# **Variante Gestionale al Regolamento Urbanistico**

## **Comune di Volterra**

**SCHEDE OSSERVAZIONI/CONTRODEDUZIONI**

**Dicembre 2013**

*Elaborato modificato: Scheda 289 dell'allegato A alle NTA*

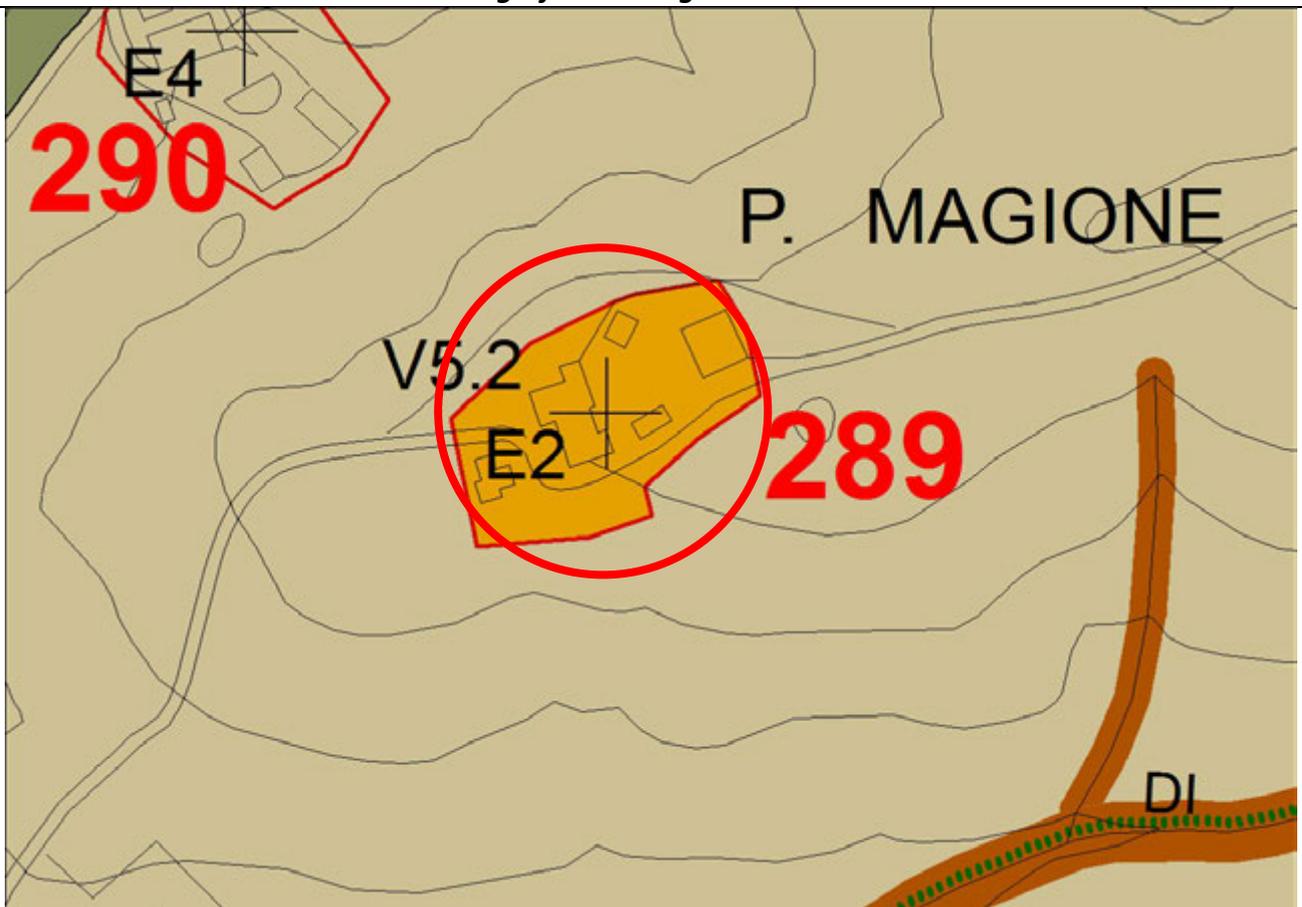
Non ammissibile la categoria Ri per l'edificio 4, con sostituzione e cambio di destinazione d'uso per le sue caratteristiche costruttive di non idoneità come peraltro stabilito dall'art. 92, comma 2 delle NTA del Ru vigente. Analogamente non ammissibile per il manufatto n° 6, accolta la richiesta di individuazione del fabbricato n° 7 e dell'applicazione della categoria di intervento Ri al medesimo.

Non ammissibile la categoria Ri per l'edificio 4, con sostituzione e cambio di destinazione d'uso per le sue caratteristiche costruttive di non idoneità come peraltro stabilito dall'art. 92, comma 2 delle NTA del Ru vigente. Analogamente non ammissibile per il manufatto n° 6, accolta la richiesta di individuazione del fabbricato n° 7 e dell'applicazione della categoria di intervento Ri al medesimo.

**Elaborato modificato: Tavola B5 Volterra**

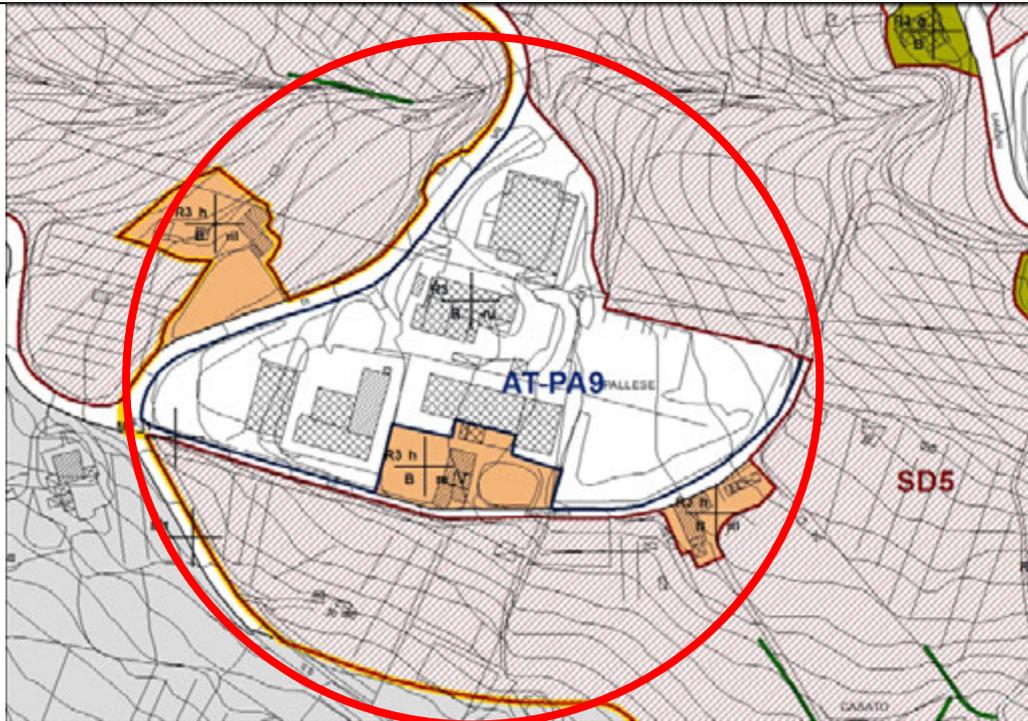
L'Amministrazione comunale ritiene opportuno limitare l'allocazione di attività impattanti, data la vicinanza al centro abitato di Volterra.

Viene modificata la carta del centro abitato di Volterra togliendo l'ATPA 9 e inserendo il tessuto produttivo P2.2, nell'art. 119 delle NTA, con la limitazione delle non possibilità di localizzare attività impattanti.

*Elaborato modificato: Tavola B5/ B6 Volterra*

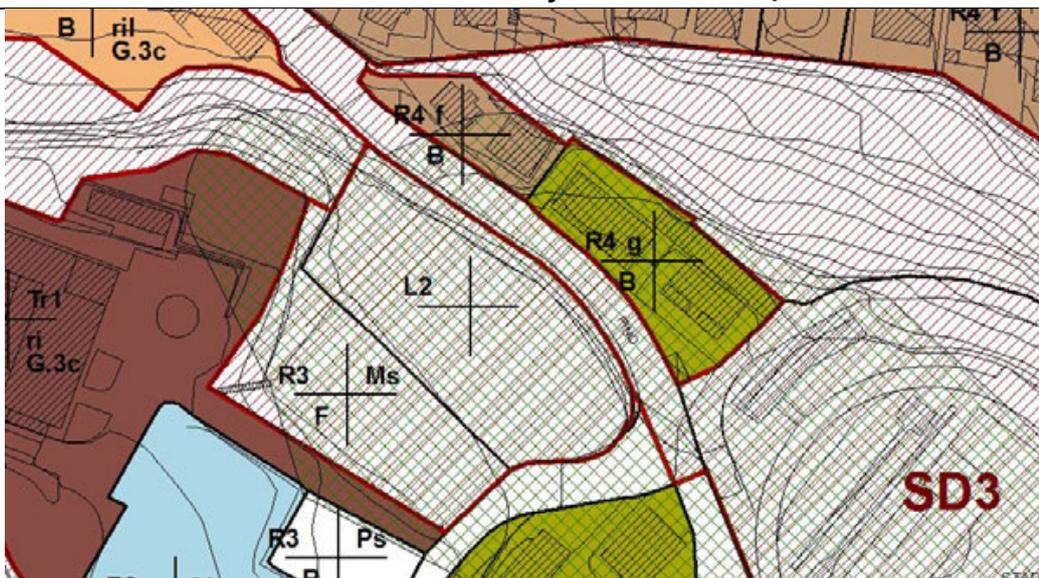
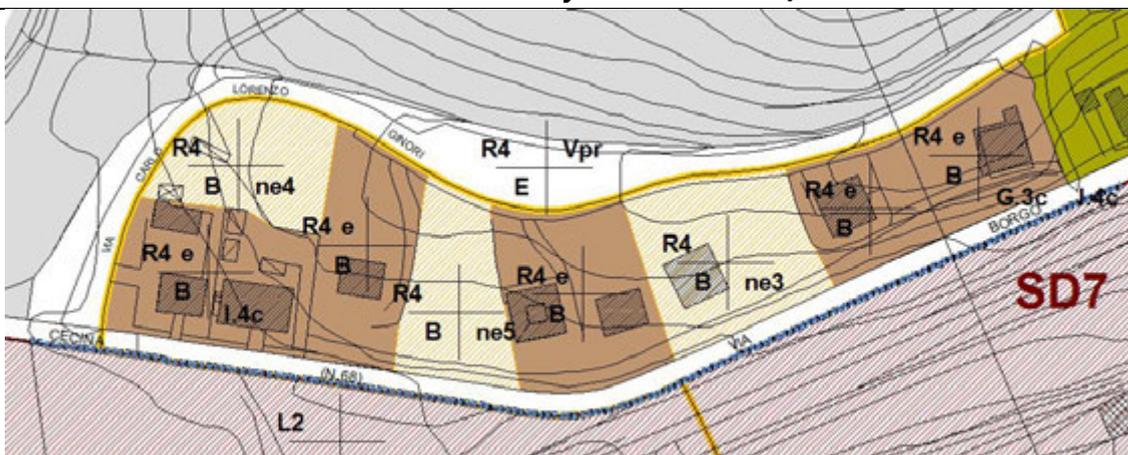
- 1) L'A.C. nel rispetto del dialogo collaborativo con la GdF, ha ritenuto di fare ulteriori passaggi con tale ente. Il risultato delle ulteriori verifiche ha portato a riconsiderare la scelta effettuata in sede di adozione della variante Gestionale al RU. Pertanto questa

parte dell'osservazione è ritenuta accoglibile. La **Ne 20** viene tolta dalle previsioni del Ru e quindi per l'area in oggetto rimane la destinazione urbanistica del RU vigente.

**Elaborato modificato: Tavole B5 Volterra**

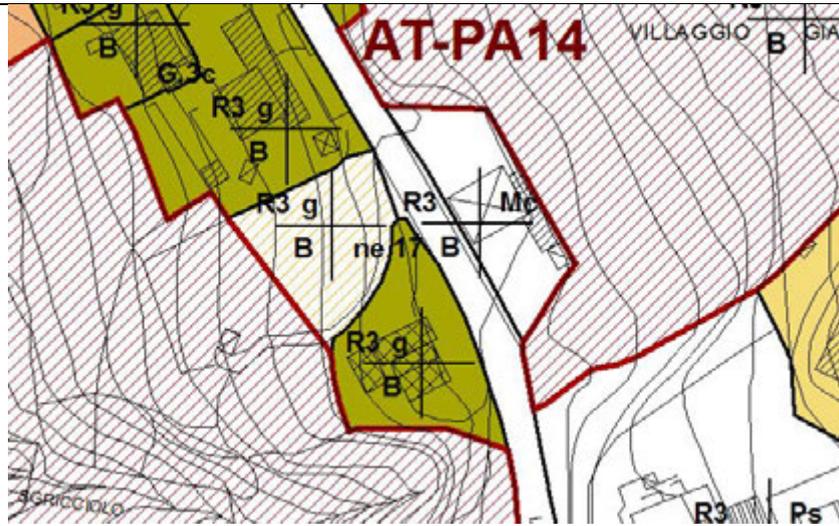
**Si ritiene di poter accogliere l'osservazione e di aumentare l'area interessata dall'intervento in oggetto dato che non ne vengono modificati i parametri dimensionali e le condizioni per la coerenza dell'inserimento nel contesto**

Modifica tavola Volterra B5 e scheda NE17

**Elaborato modificato: Tavola B2 Prato d'era San Quirico**

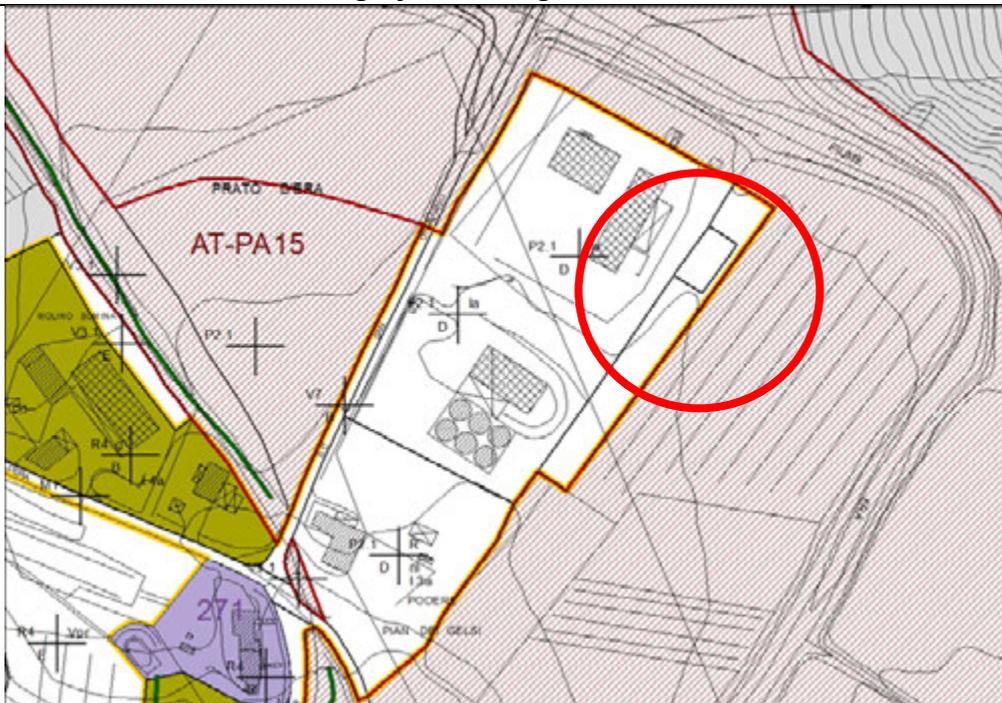
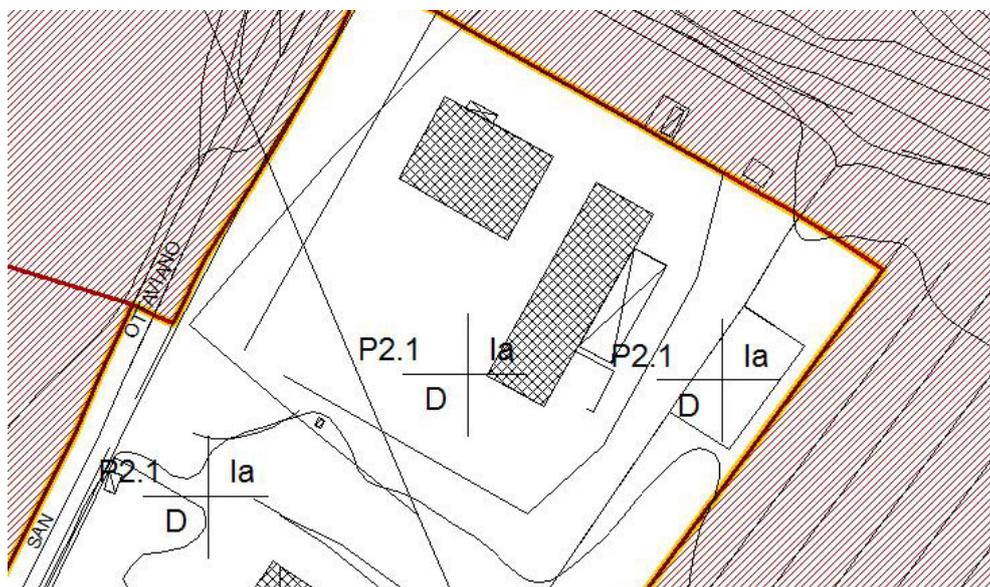
**Si ritiene di accogliere l'osservazione in oggetto per maggior chiarezza della normativa che regola gli interventi sull'immobile in oggetto, pur sottolineando che tale normativa era già presente nella tavola B2**

Inserire la "croce" degli interventi sull'immobile oggetto di osservazione. (P2.1; Ia; D) pari a quelle presenti sugli immobili limitrofi.

*Elaborato modificato: Tavola A2/A5 Volterra*

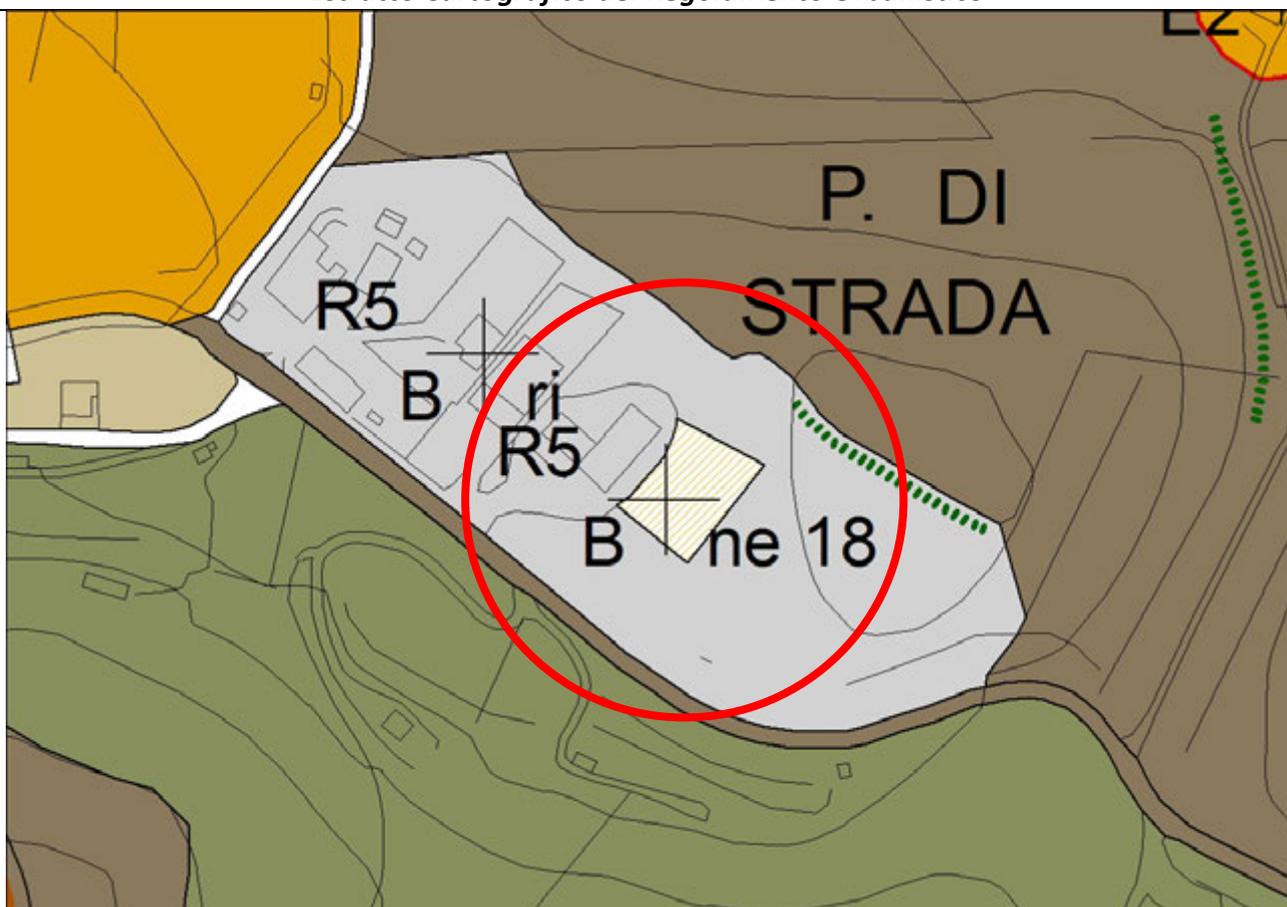
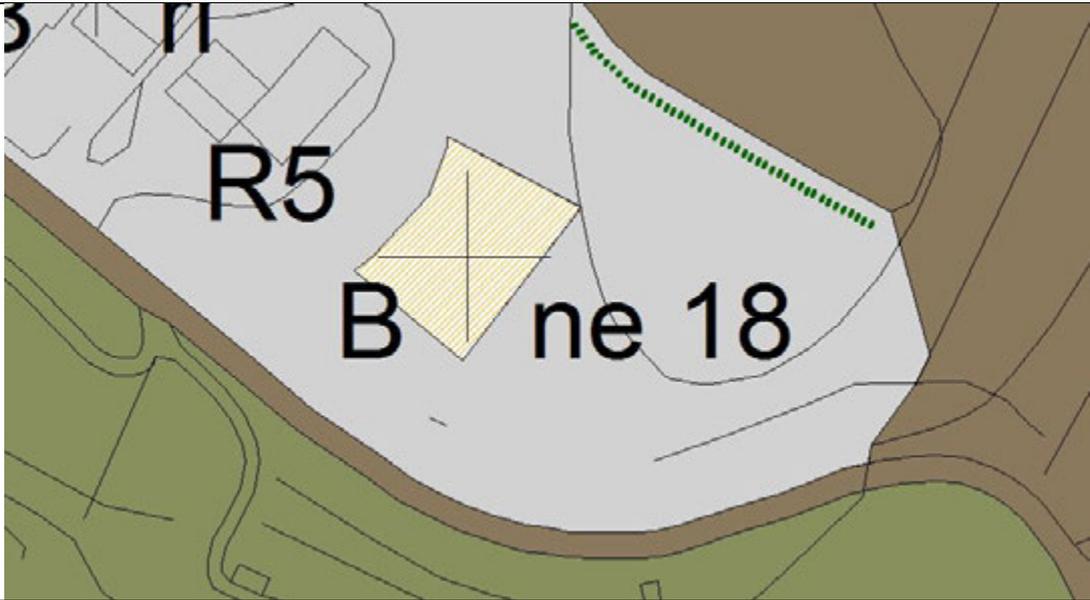
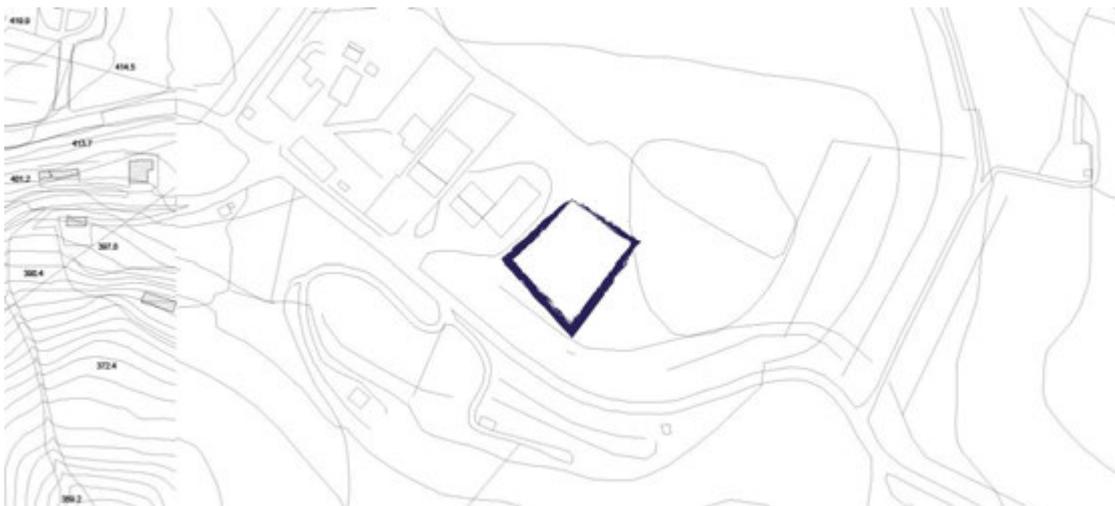
**Si comprendono le ragioni della richiesta che è parzialmente accolta perché la posizione proposta interferisce con la morfologia del terreno e pertanto sarà individuata una posizione che, correttamente tenga conto dei caratteri del contesto e della compatibilità tra le funzioni residenziali e artigianali.**

Vengono modificate le tavole A2 e A5 di Volterra e la NE 18 traslando leggermente l'area di nuova edificazioni verso sud-est.

**Elaborato modificato: Tavola B5/ B6 Volterra**

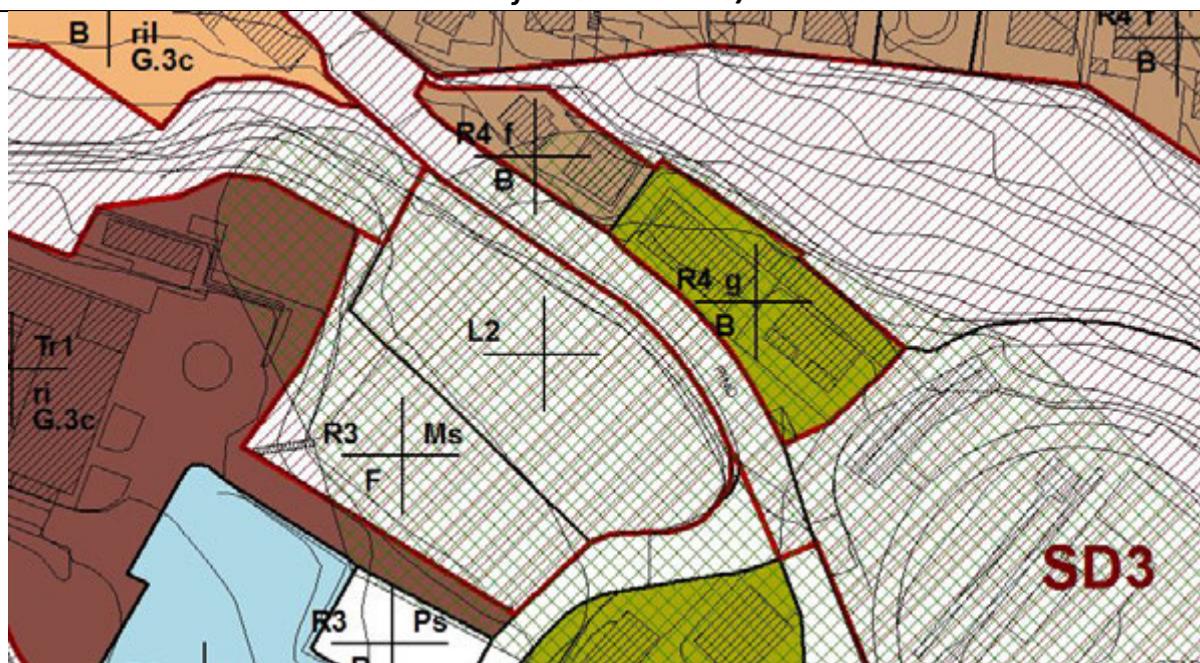
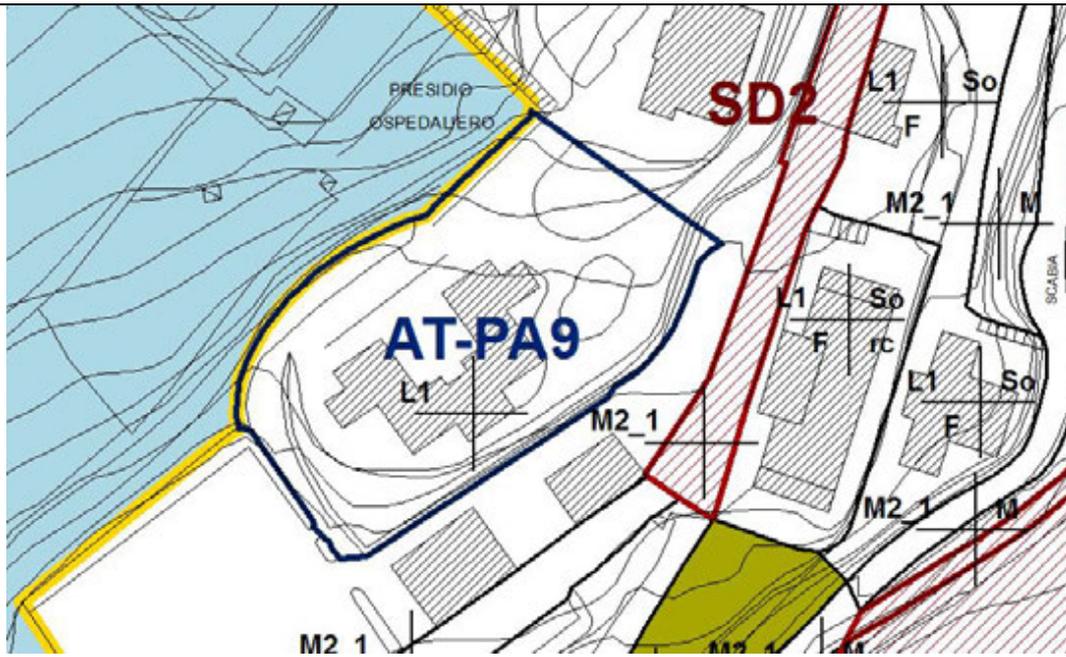
Si modifica l'Art. 95bis comma 2 “.. risanamento conservativo **senza cambio di destinazione...**”

Vi è consentita la realizzazione di una variante alla S.R.T. n. 68, finalizzata a eliminare dal centro storico il passaggio del traffico di transito.

La definizione del tracciato viario, con conseguente conformazione d'uso del suolo e relativo assoggettamento a vincolo espropriativo, sarà definita tramite apposita Variante al Regolamento Urbanistico contestualmente all'approvazione del progetto dell'opera infrastrutturale.

**Elaborato modificato: Scheda 78 dell'allegato A alle NTA**

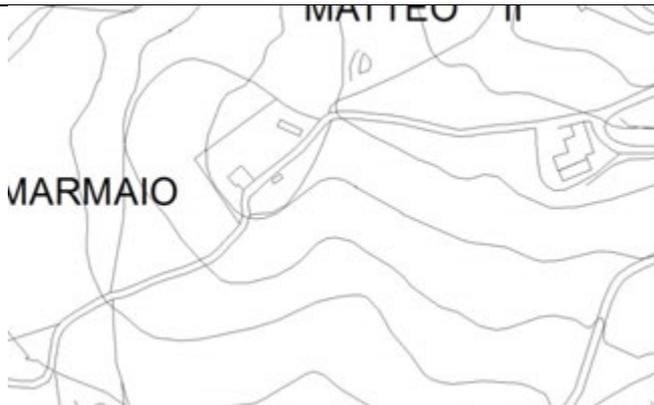
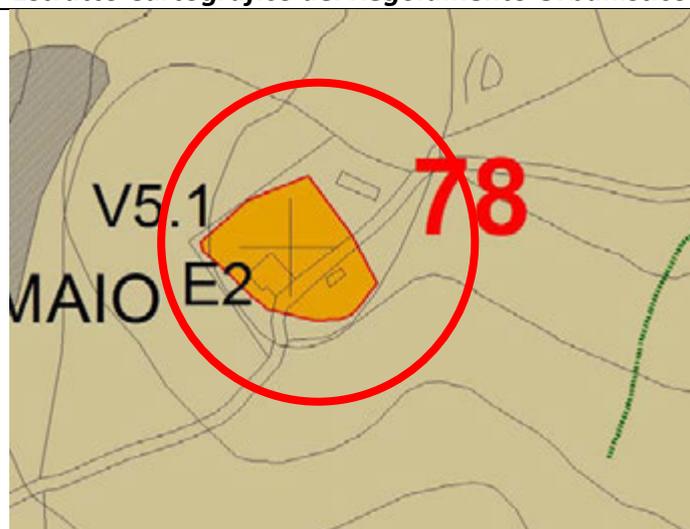
**L'osservazione risulta parzialmente accoglibile. Per l'edificio 1 della scheda 78 si ritiene congrua la categoria di intervento Ristrutturazione Edilizia ri**

Modifica Allegato A alle NTA scheda 78

**Nuovo PdR per edificio ex Livi - Elaborato modificato: Tavola B6 Volterra**

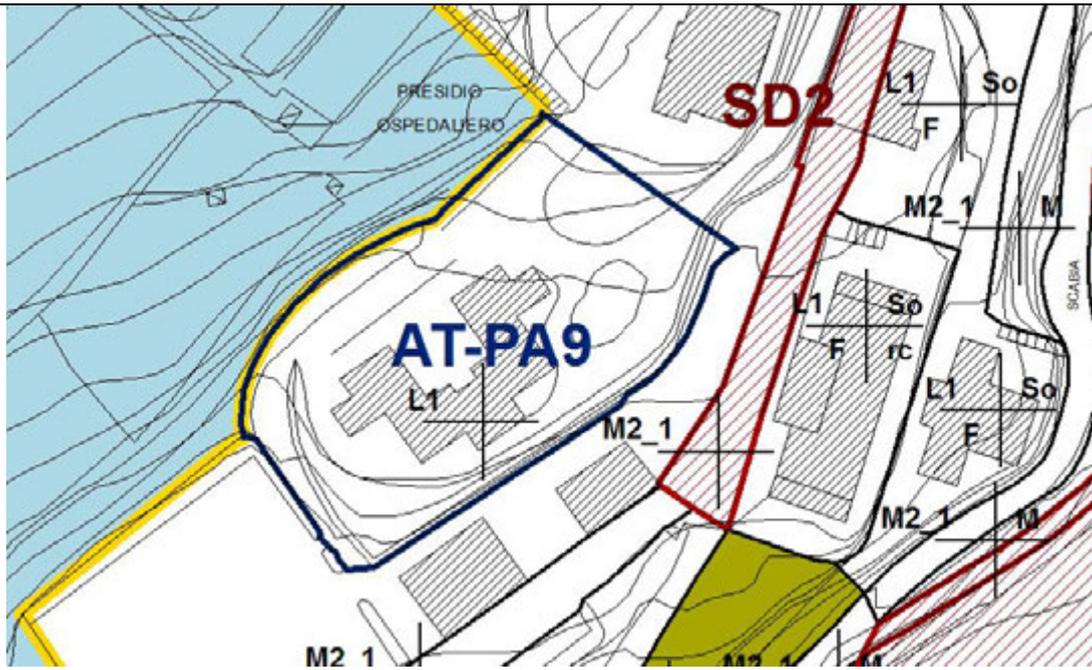
**Parzialmente accolta. Si ritiene di modificare ed integrare gli elaborati della Variante come di seguito:**

- **L'ATPA 14 sarà integrato con uno schema di inserimento paesaggistico che tenga conto di quanto evidenziato nell'osservazione**
- **Per quanto attiene la riqualificazione dell'edificio ex Livi, si ritiene di accogliere l'osservazione e di individuare un PdR con destinazione socio sanitaria**
- **L'art. 127 del RU, per quanto attiene ad alcune delle *ne* introdotte con la Variante Gestionale, viene modificato al fine di richiedere, in fase di progetto, le verifiche rispetto agli obiettivi di qualità paesaggistica del PIT/PPR sez.3.**
